Modulo per la presentazione delle osservazioni per i piani/programmi/progetti sottoposti a procedimenti di valutazione ambientale di competenza statale

ID: Codice procedura (ID_VIP/ID_MATTM):10844

Impianto per la produzione di energia elettrica da fonte eolica, costituito da 6 aerogeneratori della potenza complessiva di 37,2 MW, un sistema di accumulo da 25 MW e relative opere connesse in località "Rempillo" nel comune di Pitigliano (GR).

ALLEGATO alle OSSERVAZIONI all' IMPIANTO EOLICO denominato REMPILLO nel COMUNE di PITIGLIANO (GR). Com

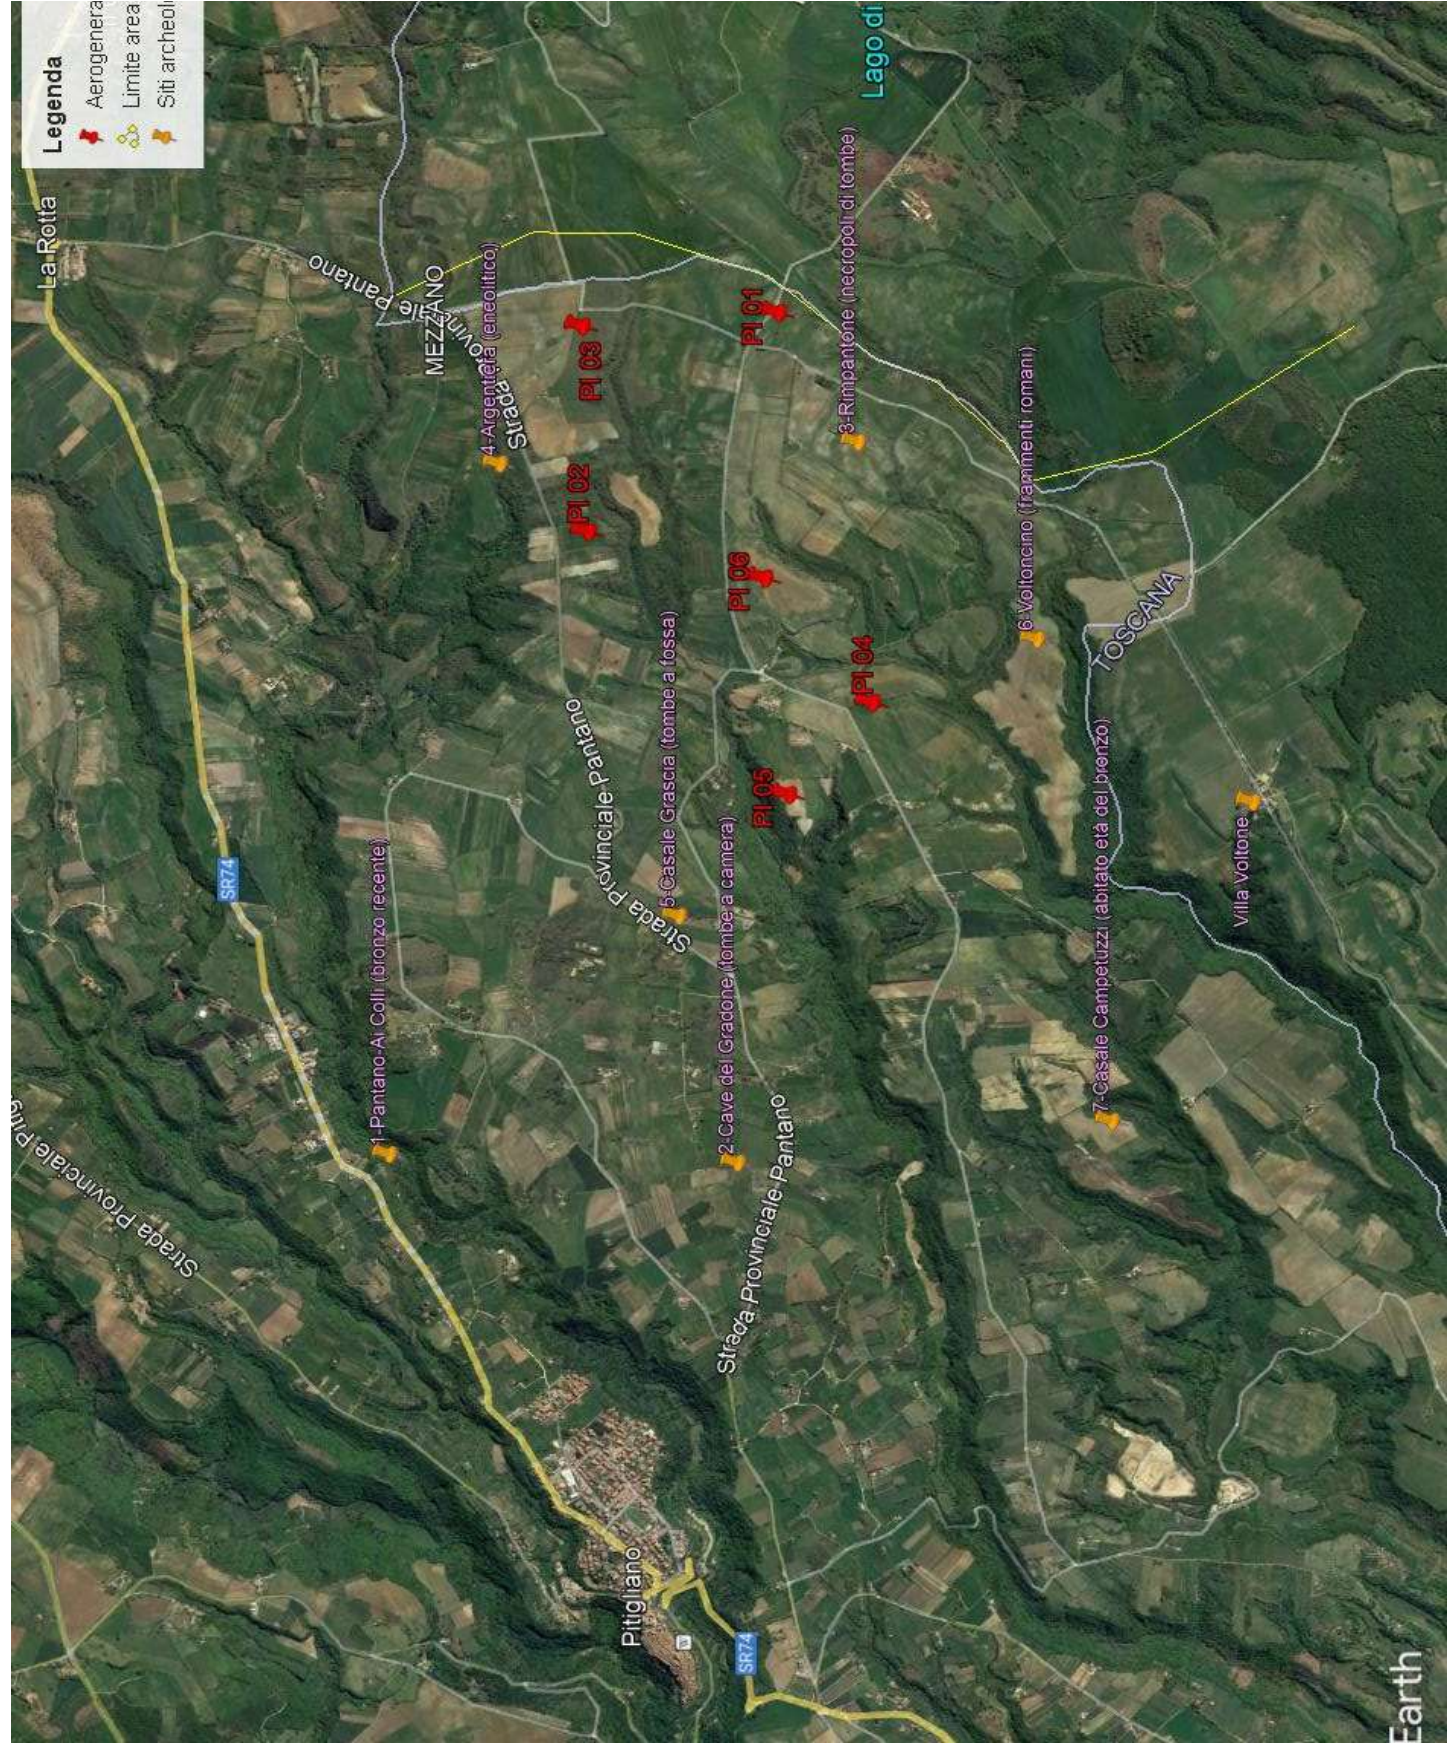
Inoltre, la zona in cui insisterebbe l'impianto eolico industriale Rempillo è compresa nelle fasce di rispetto di 3 km di diversi beni archeologici tutelati dalla parte II del Codice dei Beni Culturali (vedi Allegato, immagine n. 3). Inoltre le pale P04 e P05 ricadono all'interno di un'area archeologica che la Proponente vorrebbe cancellare per il semplice fatto che non è riportata nel documento regionale ma nel documento provinciale come meglio dettagliato nell'Osservazione n. 5.

Riservandoci di verificare l'esistenza o meno dell'area archeologica nel PSC vogliamo ricordare che comunque le due "pale" P04 e P05 anche superando l'incompatibilità di non essere all'interno del perimetro di un bene culturale manterrebbero comunque la loro incompatibilità paesaggistica per i motivi ben argomentati nella nostra prima Osservazione quando abbiamo messo in evidenza come tutti e 6 gli aerogeneratori ricadendo nelle fasce di rispetto del bene di notevole interesse pubblico ex art. 136 del Codice dei Beni Culturali e del Paesaggio "Conca del Lago di Mezzano e territorio circostante" confinante direttamente con l'area archeologica citata di cui al PSC e quindi sarebbero collocati in un'area non idonea al loro insediamento come previsto dall'art. 20 del D.Lgs 199/2021 e dall'Allegato IV (inserimento degli impianti eolici nel Paesaggio e sul Territorio) delle Linee Guida Nazionali per le autorizzazioni all'insediamento degli Impianti FER .

Analisi degli Impianti Eolici Esistenti e in Prog

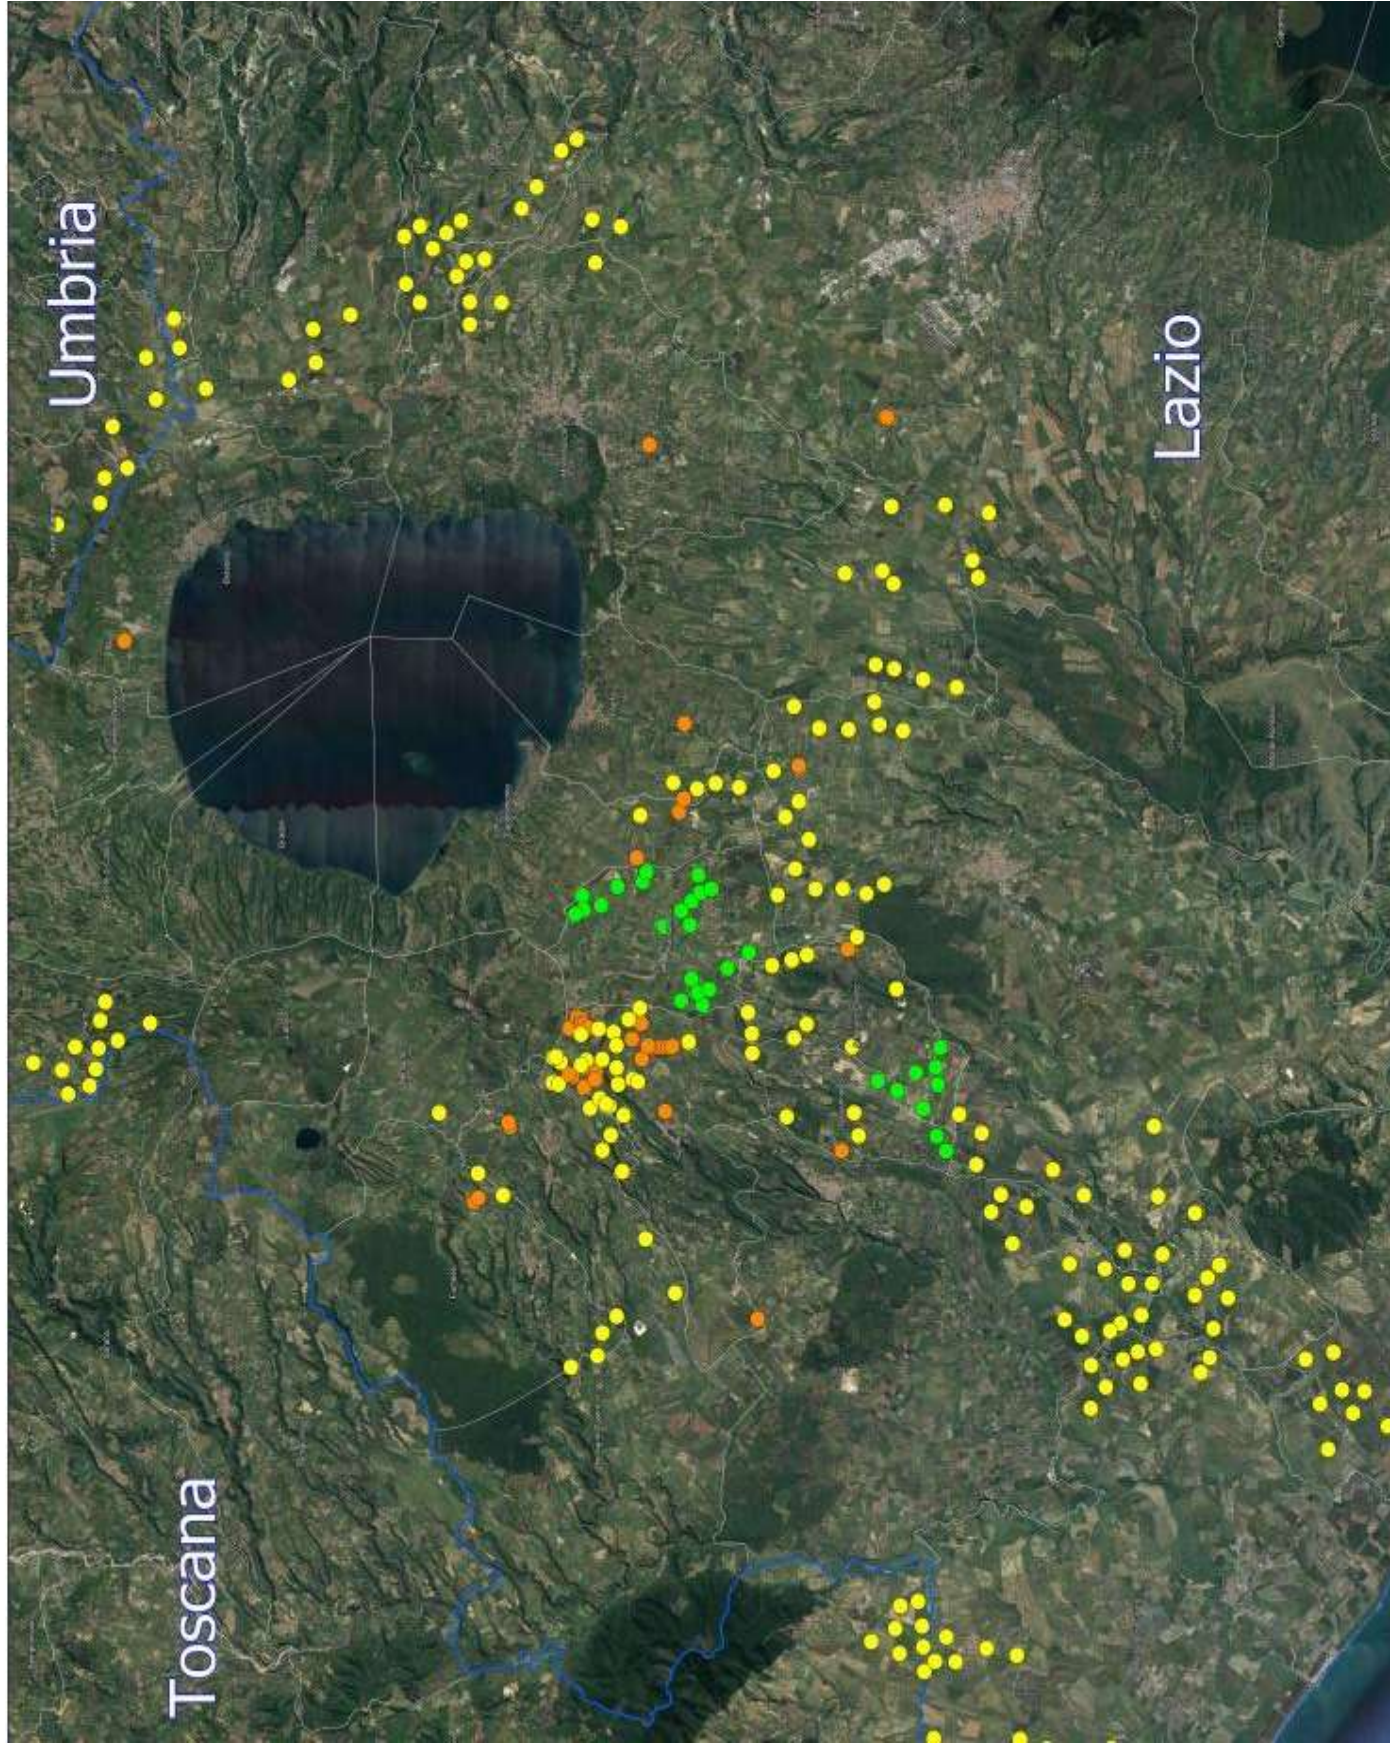
IL Decreto ministeriale dello Sviluppo economico del 10.09.2010, come già visto, attribuisce alle Regioni il compito di individuare le aree e siti non idonei alla installazione di specifiche tipologie di impianti". Mentre si scrive, le Regioni ancora non hanno potuto legiferare e vige il regime transitorio di cui all'art. 20 comma 8 del D.Lgs 199/2021. Tornando alle Linee guida, l'allegato IV dedica il paragrafo 3 agli impatti visivi e quelli sui Beni Culturali, Paesaggistici, Naturalistici e Culturali, ecc. Viene detto che la valutazione dell'impatto visivo dovrà essere effettuata tenendo conto "degli **elementi caratterizzanti e qualificanti il paesaggio**, effettuata alle **diverse scale di studio (vasta, intermedia e di dettaglio...**". Le analisi debbono non solo definire l'area di visibilità dell'impianto eolico industriale, **ma anche il modo in cui l'impianto viene percepito all'interno del bacino visivo**. Le analisi visive debbono inoltre tener in opportuna considerazione **gli effetti cumulativi derivanti dalla compresenza di più impianti**". Nella Relazione Paesaggistica e nello Studio di Impatto Ambientale prodotte dalla proponente non sono citati dei vincoli paesaggistici di notevole interesse pubblico ex articolo 136 del Codice dei Beni Culturali (Conca del Lago di Mezzano e territorio circostante e "“*Ambito paesaggistico, geologico e geomorfologico dell'orlo della caldera di Latera ...*" già citati) e tantomeno viene detto che i sei aerogeneratori sono ubicati all'interno delle fasce *buffer* dei tre chilometri del primo vincolo nominato e di altri beni naturalistici, come già evidenziato, anche di interesse internazionale per l'avifauna. Come non vengono citati gli impianti eolici in progetto al MASE nel territorio di Valentano (ancora in verifica amministrativa), gli impianti del minieolico su territorio Farnesano (3 Torri alte 60 metri) già installate in località Poggio del Crognolo (Farnese), l'impianto eolico industriale "Vallerosa" (7 aerogeneratori alti 200 metri e larghi 158 metri) in procedura VIA presso la Regione Lazio, gli impianti del minieolico già presenti a Valentano, Cellere e

Piansano e i due progetti in procedura VIA alla Regione Lazio di 10 aerogeneratori complessivi alti 200 metri nel Comune di Ischia di Castro. La valutazione del cumulo non prende neanche in considerazione gli impianti industriali di fotovoltaico e agrivoltaico in progetto a Valentano, Ischia di Castro, Cellere. L'impianto geotermico in procedura Via al MASE, progettato nella Caldera di Latera.

Quindi anche la Regione Lazio come Ente deputato dalla normativa nazionale a legiferare sulle aree idonee e non idonee si è espressa riguardo al fatto che abbia assolto ai doveri e alle quote stabilite dal PNIEC e in ambito regionale la provincia di Viterbo è stata quella con il più alto tasso di impianti FER tra tutte e quindi ormai satura ed il cumulo degli impianti FER installati, autorizzati e in progetto rappresenta una elevata criticità per la sostenibilità ambientale di ulteriori eventuali iniziative. L'impianto eolico " Rempillo" pur essendo "esterno al confine provinciale e regionale ma nelle sue immediate vicinanze (a soli 100 metri i primi due aerogeneratori) oltre ad impattare sul territorio e sulle economie di tre Comuni del Lazio (Farnese, Valentano e Latera) si trova nelle fasce di rispetto dei Beni di notevole interesse pubblico come si è evidenziate nelle Osservazioni nn. 1 e 2 e crea degli impatti negativi anche sui beni naturalistici come verrà dettagliato nell'Osservazione n. 4. Inoltre andrebbe a sommarsi al già enorme cumulo di impianti eolici e fotovoltaici e geotermici che già creano una elevata criticità ambientale nella provincia di Viterbo e interferiscono anche con il territorio toscano come si può vedere dalle immagini nn. 4 e 5 dell'Allegato n. 1.
